MOLDE 07J INY6

MOLDE 07J INY5

23/10/22 NOCHE

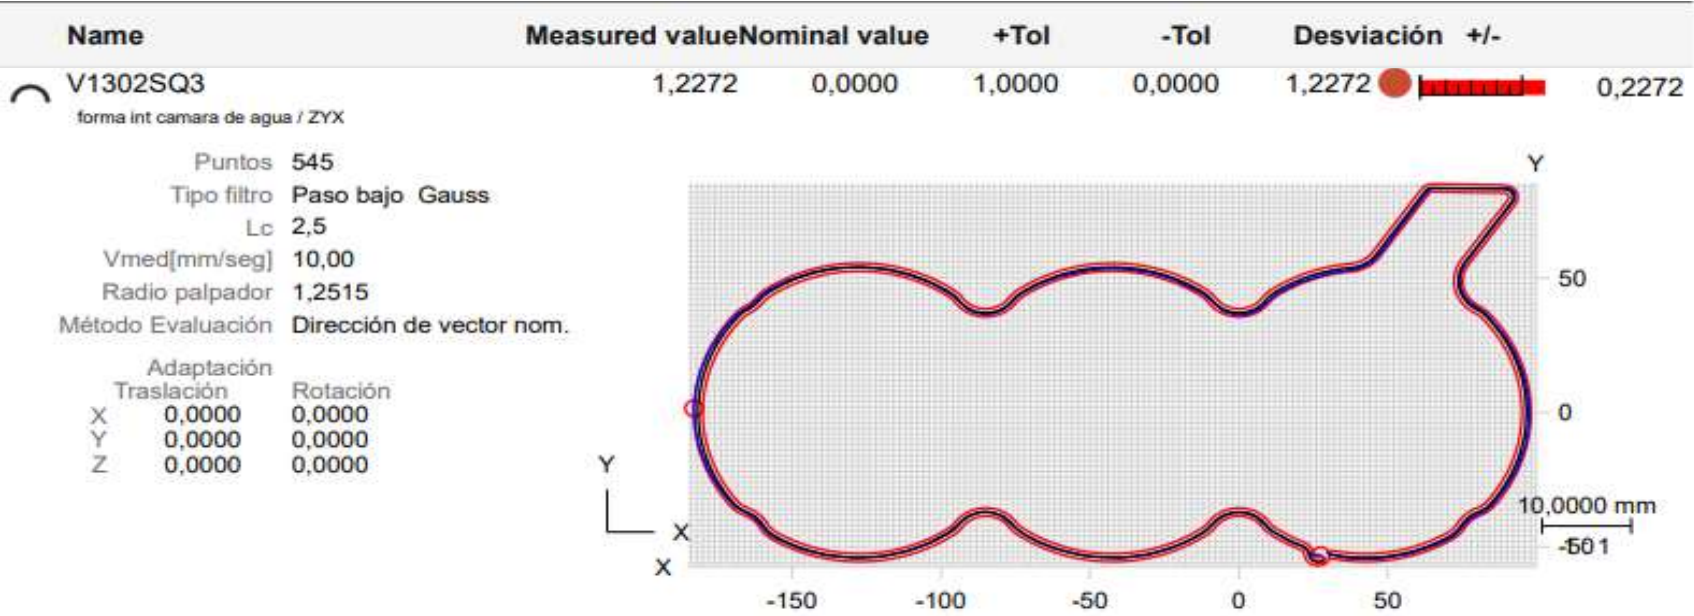
REMEDIDA IGUAL

REMEDIADA IGUAL

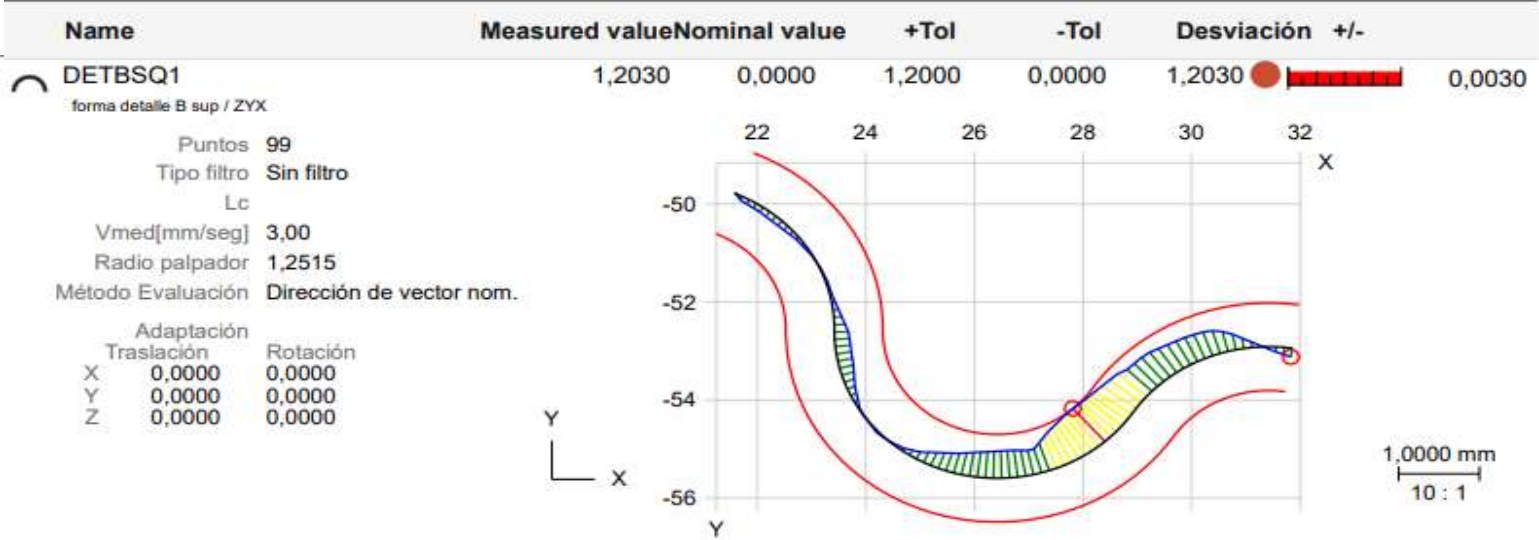
REMEDIADA IGUAL

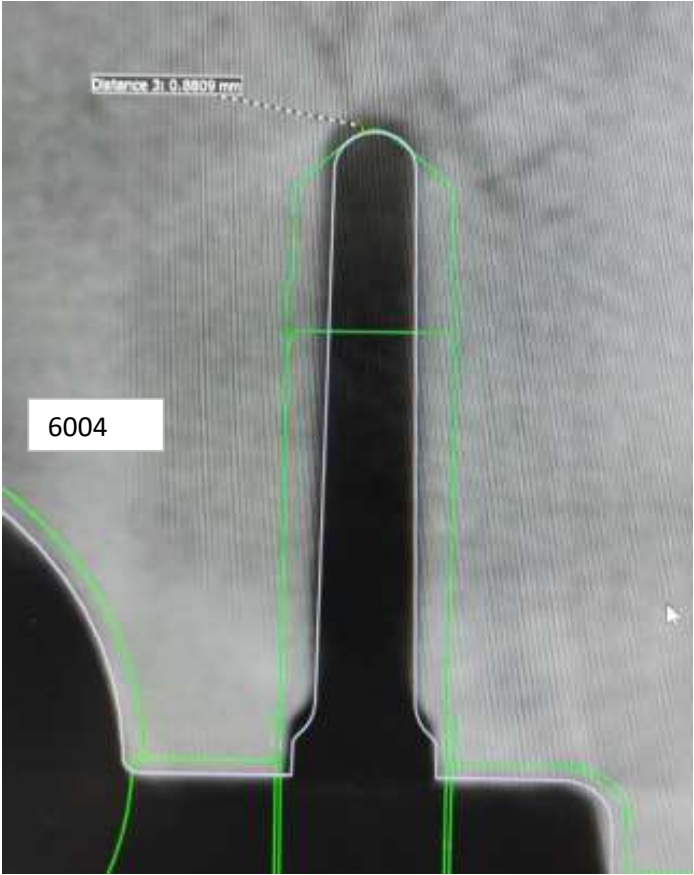
Valor real	Valor nom.	Tol. inf.	Tol. sup.	Desviación
	200BGSQ1				0.4801
	1.6801	0.0000	1.2000		1.6801
X	116.9219	116.9219			0.0000
Y	131.1600	132.0000			-0.8400
Z	-205.6461	-205.6461			0.0000
forma cara 200 zona BG / YX

Necesario coordenadas x, y, z para ver en sentido de la desviación.

TOMOGRAFÍA OK
